# Projet hydraulique et environnemental de Saint-Siméon- de-Bressieux

Compte rendu de la réunion  
du 8 juillet 2021

*Hameaux du Temple, du Vert  
et du Vernay.*

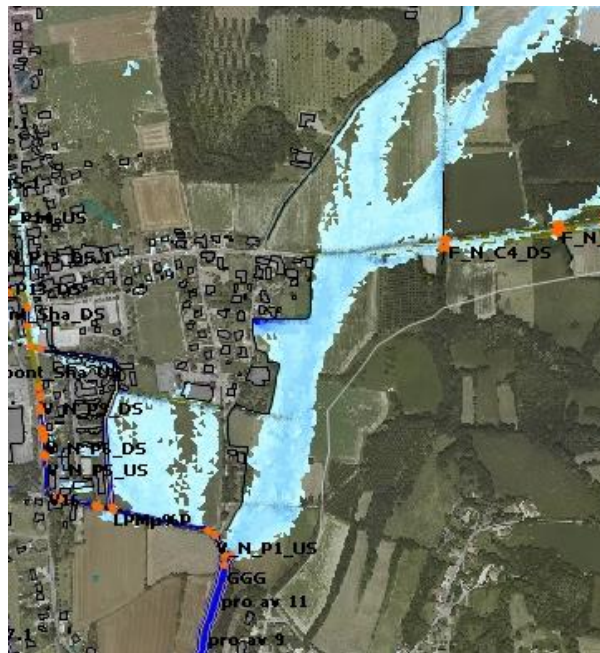
- 1- La modélisation à l'aval du secteur Jarfanière ne semble pas correspondre à la réalité du terrain car il n'a jamais été observé d'inondations sur la RD130

L'étude complémentaire sur les apports latéraux a pris en compte dans son scénario, l'état de projet du territoire à savoir une dérivation des eaux de crues de la Baïse, la création d'un nouveau lit de la Rivière Vieille et l'ouvrage de rétention de Chardonnières, le tout calé sur une modélisation d'un épisode centennal.

Rappelons que l'épisode d'octobre 2013 fut estimé à une occurrence voisine d'une cinquantennale. La cartographie de la crue centennale présente donc un phénomène jamais survenu sur le territoire.
